Por medio de la presente, le estamos entregando, documentación con respuesta de la adenda de Ampliación con la información solicitada y documentación, según nota de **DEIA-DEEIA- AC- 0130-0810-2020 con fecha de retiro el 17 de marzo del 2021**, del Estudio de impacto Ambiental Categoría II, denominado Proyecto “Construcción de Centro Comercial”, de la promotora Plaza Buena Vista, ubicado en corregimiento de Buena Vista, distrito de Colon y provincia de Colon.

**Información aclaratoria del Proyecto Construcción de Locales Comercial. Nota
DIEORA- DEIA-AC-0134-1512-17. Retirada el 27- febrero del 2018**

Quebrada con cuneta existente

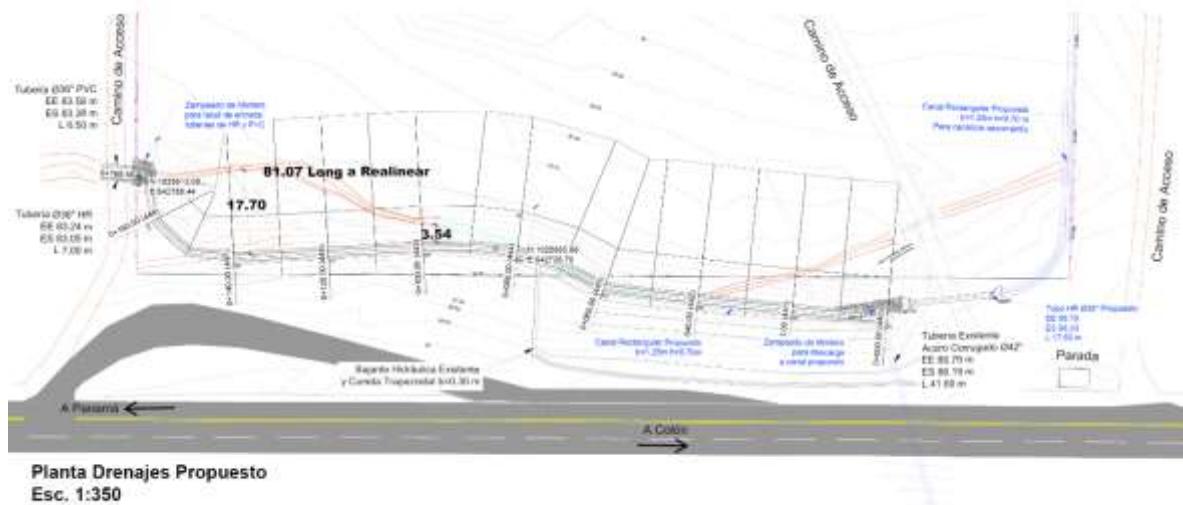
- a- Presentar descripción y detalles de cómo se lleva a cabo el desvió de la Quebrada sin nombre y drenajes, Delimitar con coordenadas y DATUM de referencia, la longitud que comprende el desvió de la quebrada.*

- a) Se realizará realineamiento en 81 metros de la quebrada existente que pasa dentro del terreno del proyecto. Este realineamiento de la quebrada es donde no posee estructura de drenaje o sección definida, ya que el mismo es posee una sección existente de cuneta rectangular en parte de la quebrada. Se hará continuidad de esta sección para

poder tener un mejor control de las aguas de la quebrada en mención y no afecten por erosión los taludes del proyecto.
